gemeente
**Stichtse
Wacht**

Inspraakreactie of zienswijze op bestemmingsplan indienen

Onderwerp: Zienswijze Mastenbroek Z/17/122280
Datum: uiterlijk woensdag 22 november 2017 verzenden !!

Afbeelding 3: Bungalow behoort bestemming Wonen te hebben.

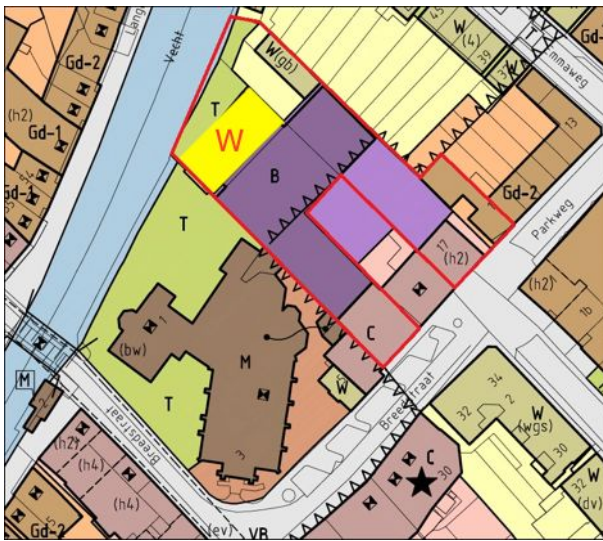
3) Vigerend bestemmingsplan klopt niet, pand aan de rivier de Vecht heeft bestemming Woning.

In paragraaf 1.4 van het document de 'Toelichting' wordt het vigerend bestemmingsplan beschreven. Wij zijn van mening dat het gebouw aan de rivier de Vecht de bestemming Wonen heeft (zie afbeelding 3). Het gebouw heeft waarschijnlijk tussen 2000 – 2003 de bestemming wonen gekregen. In het voor-ontwerp van het vigerende bestemmingsplan was de bestemming van het gebouw nog Wonen. In het ontwerpbestemmingsplan werd de bestemming van het pand Bedrijven. Ik (Hein-Bert) heb destijds het college geattendeerd op deze fout. In de toelichting op het bestemmingsplan wordt deze wijziging nergens genoemd. Daardoor zijn wij van mening dat de gemeenteraad dan ook niet de bestemming heeft gewijzigd en hier sprake is van een fout die hersteld had

Verzoek: Wij verzoeken u om in het vigerende bestemmingsplan de bestemming van het gebouwtje aan de rivier de Vecht te corrigeren naar de bestemming Wonen.

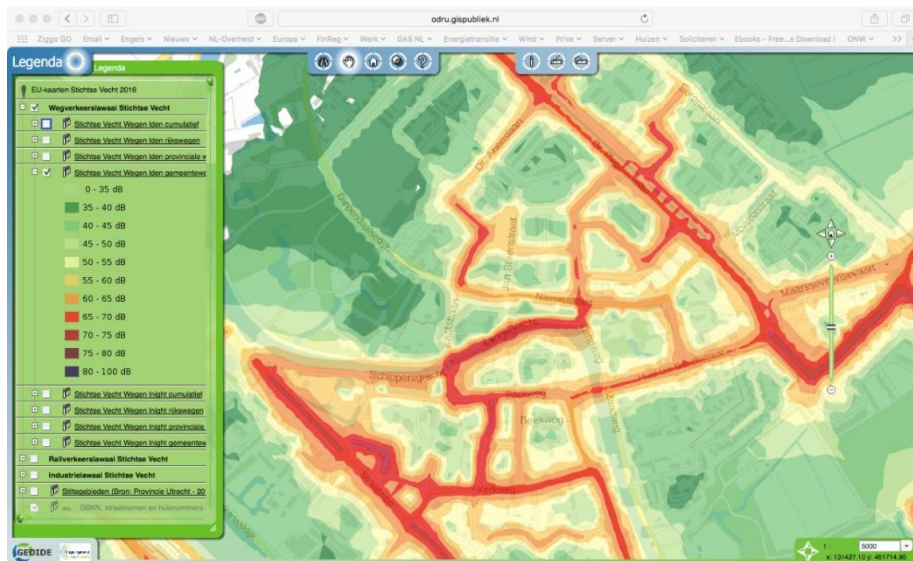
4) 'Detonerend karakter' slaat niet op de bungalow aan de Vecht.

In paragraaf '2.1 Voorgeschiedenis' van het document 'Toelichting' wordt gesteld: "In het vigerende bestemmingsplan wordt het plangebied aangeduid als 'detonerend', 'niet passend in het historisch beeld' en 'storend'. Deze kwalificaties hebben betrekking op de loods, maar niet op pand aan de Vecht. Zie de gemarkeerde passages in het VOOR-ontwerpbestemmingsplan die meer informatie over het plan Mastenbroek bevat dan het uiteindelijke bestemmingsplan (zie bijlage 1).

Verzoek: Wij verzoeken u meer nuance in deze kwalificatie aan te brengen en de relevante opmerkingen te corrigeren.
